カクタ株式会社
東京都大田区北千束 3-17-16
TEL:03-3777-1057
FAX:03-3777-1721

トグルクランプ一部製品における付属品変更について

分類 B-Ⅰ　下方押え型クランプ（ハンドル横型）

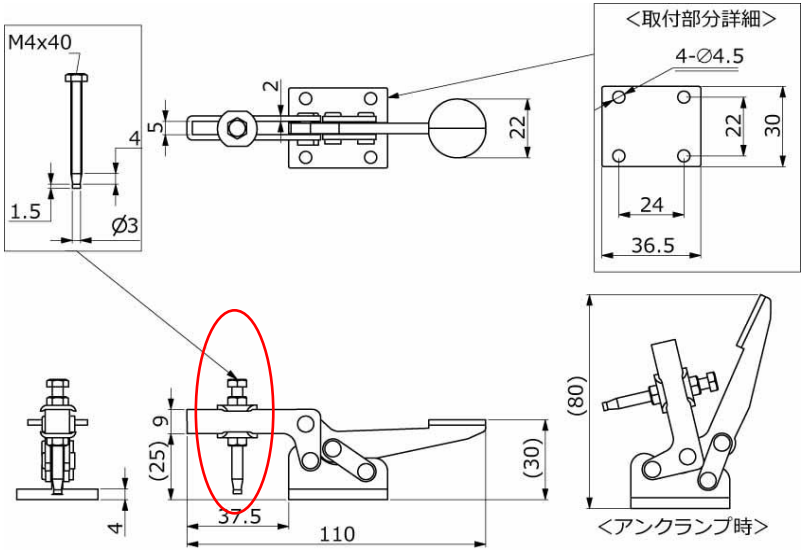
・変更前：専用押えボルト　→　変更後：六角頭スチールボルト

No.03 No.03S　専用ボルト　→　六角頭スチールボルト M4ｘ40

No.41A 専用ボルト　→　六角頭スチールボルト M10ｘ90

（変更箇所は別紙参照ください。(別紙赤丸部分)）
